## Bane NOR - nytt dobbeltspor Sandbukta - Moss - Såstad - endring av tillatelsens vilkår om utslipp til Mossesundet og Gunnarsbybekken og endring av tiltaksområde for forurenset grunn

**Statsforvalteren har ferdigbehandlet søknad fra Bane NOR SF, og gjør endringer i tillatelsens vilkår om utslipp til vann. Vi setter grenseverdier for utslipp av metaller og PAHer til Mossesundet og Gunnarsbybekken. For å beskytte vannmiljøene har Statsforvalteren for noen parametere satt betydelig strengere grenseverdier enn omsøkt.**

**Statsforvalteren legger til et delområde for tiltak i forurenset grunn til tillatelsens tiltaksområde Moss Sentrum.**

### 6.1 Gjennomføring av tiltak i forurenset grunn

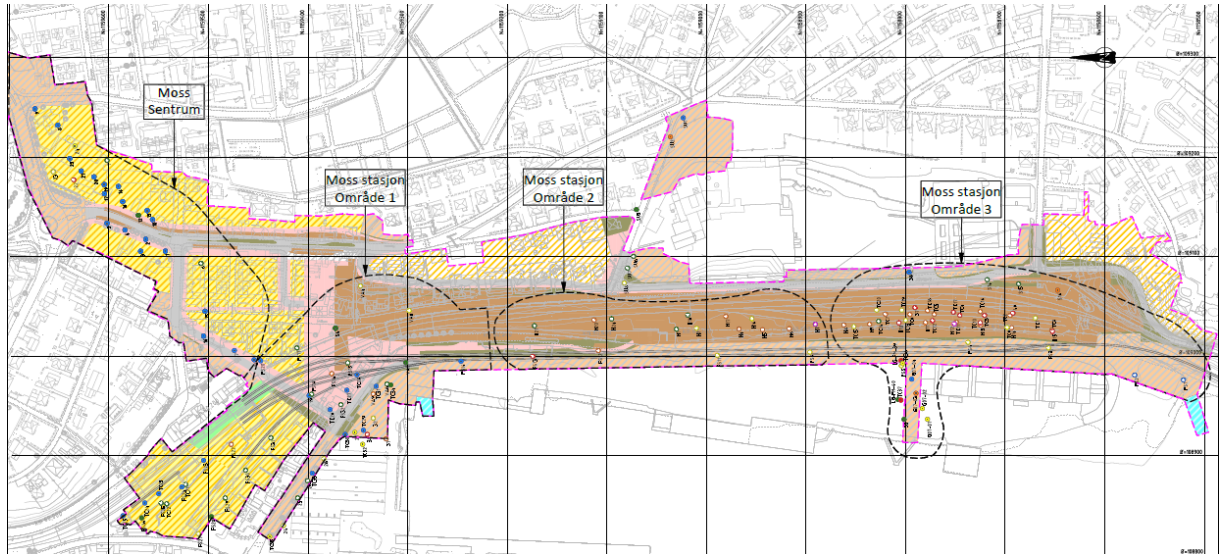
*Til tiltaksområdet Moss Sentrum skal også høre område ved Circle K jf. tiltaksplan datert 10.09.2020, SMS-10-A-50005-00E.*
